Provvedimento di Valutazione di Impatto Ambientale integrata con Valutazione di Incidenza relativo al progetto di "Costruzione ed esercizio centrale fotovoltaica al suolo ad inseguimento monoassiale e relative opere di connessione sita in Padula (SA) per una potenza complessiva immessa pari a 2498 kW e potenza produzione di 2688 kW". Proponente: VEI Greenfield 3 S.r.l. - CUP 9741.

Scheda istruttoria di Valutazione di Impatto Ambientale integrata con la Valutazione di Incidenza

CUP: 9741

Proponente: VEI Greenfield 3 S.r.l.

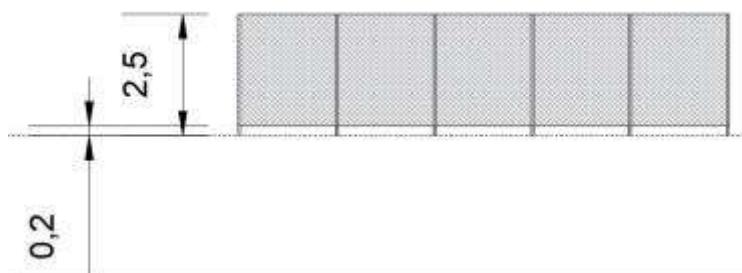
Con riferimento al punto 1, il riscontro risponde solo parzialmente alla richiesta di integrazioni, in

quanto come già precisato nella stessa, la rappresentazione cartografica del “Corridoio costiero tirrenico”, previsto nel PTR (2006), è solo indicativa di un’area molto più ampia da calcolare su basi ecologico-funzionali. Pertanto, il calcolo della distanza dall’impianto fotovoltaico (2,4 km) non è significativo o, per meglio dire, non è l’unico elemento da valutare. La verifica di compatibilità del progetto con la programmazione regionale (Corridoio costiero tirrenico) va aggiornata tenendo conto sia di criteri ecologico-funzionali, sia di eventuali misure mitigative coerenti con gli indirizzi programmatici del PTR.
Sintesi 2° Riscontro Proponente trasmesso il 20.02.2025 La nota di trasmissione delle integrazioni, del 20.02.2025, in merito alla presente richiesta rimanda a: “Studio di Impatto Ambientale, Relazione flora-faunistica e Studio di Incidenza Ambientale” aggiornati come da richiesta di codesto Ufficio”.

Valutazione 2° Riscontro Proponente Dalla verifica effettuata sullo specifico punto non risulta siano state apportate integrazioni. Tuttavia, le analisi condotte nelle ulteriori integrazioni fornite, consentono il soddisfacimento della richiesta.

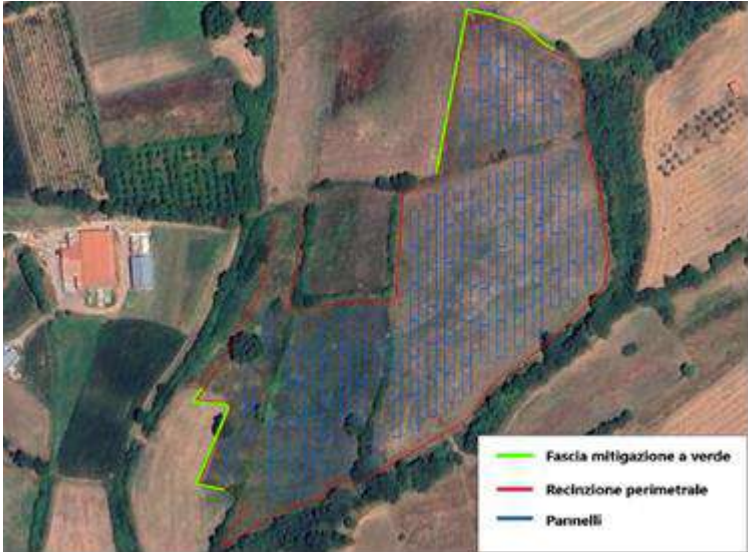
<u>Richiesta n.33</u> La definizione delle misure di mitigazione relative alla componente biodiversità vanno aggiornate a valle dei risultati ottenuti dalle integrazioni richieste. In ogni caso, al fine di migliorare l'efficienza delle misure di mitigazione proposte, si consiglia di prendere in considerazione le seguenti indicazioni: - la piantumazione di filari arborei deve riprodurre una condizione di naturalità presente nell'area di progetto. In particolare, si consiglia di realizzare una siepe arbustiva mista, larga dai 4 ai 6 metri, lungo tutto il perimetro dell'impianto ad eccezione della fascia di vegetazione già presente lungo l'impluvio, che va mantenuta tal quale. Le specie arbustive da utilizzare nella realizzazione della siepe mista (almeno tre contemporaneamente) sono: <i>Prunus spinosa</i>, <i>Crataegus monogyna</i>, <i>Myrtus communis</i>, <i>Arbutus unedo</i>, <i>Laurus nobilis</i>. La scelta delle specie deve tener conto anche delle condizioni edafiche dell'area d'impianto e del rilievo della vegetazione circostante il sito di progetto. A questo proposito ridefinire la "Relazione tecnica delle opere a verde per la mitigazione ambientale" (REL20), e specificare nella stessa anche l'approvvigionamento del materiale vegetale;

- la piantumazione di prato artificiale per quanto possa sembrare una soluzione mitigativa al fine di ripristinare la copertura vegetale del suolo non rappresenta una tecnica efficiente da un punto di vista ecologico e del mantenimento della naturalità. A questo scopo si consiglia di adottare le seguenti procedure: 1) pulire l'area dalla vegetazione spontanea, prima di iniziare i lavori, attraverso lo sfalcio dell'erba, lasciando al suolo i residui prodotti; 2) ridurre al minimo la compattazione del terreno nella fase di installazione utilizzando solo automezzi gommati; 3) in fase di esercizio eseguire solo due sfalci all'anno, il primo a giugno e il secondo a fine agosto; - al fine di ridurre l'effetto lago, utilizzare moduli FTV antiriflesso e con bordi bianchi perimetrali; - prendere in considerazione ai fini mitigativi la rimodulazione del cronoprogramma dei lavori in funzione dei periodi di maggior impatto sulla componente faunistica del contesto territoriale di riferimento (aprile-luglio); - di tutte le misure di mitigazione proposte vi deve essere evidenza anche nel computo metrico di progetto.

Sintesi 1° Riscontro Proponente Come menzionato nella nota, si prendono in considerazione i consigli dati e, a tal riguardo: a. Si piantumeranno siepi arbustive miste autoctone, ove necessario, a mitigazione dell'impianto. Tali siepi avranno larghezza dai 3 ai 4 metri; b. Si lascerà il manto così come allo stato attuale andando solo a sfalciare l'erba in fase di cantiere e successivamente, in fase di esercizio si eseguirà la manutenzione del verde; c. I moduli saranno tali da non produrre l'effetto lago; d. L'avvio del cantiere, compatibilmente con i tempi previsti dalla normativa vigente e dei tempi relative all'approvvigionamento dei materiali, sarà tale da evitare i periodi di maggior impatto sulla componente faunistica; e. Tali mitigazioni saranno computate nel cronoprogramma esecutivo dell'opera.
Valutazione 1° Riscontro e Nuova richiesta della CdS del 19.11.2024 <i>Per quanto concerne il punto 33, il riscontro non è esaustivo. Le misure di mitigazione vanno progettate in dettaglio attraverso una puntuale analisi floristica dell'area di progetto e una progettazione approfondita degli interventi necessari, tra cui: sesto d'impianto, composizione floristica, approvvigionamento del materiale vegetale, posa in opera e tempistica, sistema di conduzione, analisi dei costi. Pertanto, si chiede di fornire i chiarimenti dovuti.</i>

Sintesi 2° Riscontro Proponente trasmesso il 20.02.2025 Vedasi elaborato "LAY10_aggiornato", nonché quanto riportato in merito all'interno dello Studio di Impatto Ambientale e della Relazione Floro-Faunistica § 4.3. Opere di mitigazione - vegetazione, relazione Floro-faunistica.
Valutazione 2° Riscontro Dall'analisi della documentazione integrativa sono stati adottati degli accorgimenti tecnici (modifica del layout di progetto) e progettuali (§ 4.3. Opere di mitigazione – vegetazione, relazione Floro-faunistica) che rispondono in buona parte le richieste inoltrate. Al fine di affinare le scelte progettuali e operative adottate è stata formulata la Condizione ambientale n. 1.
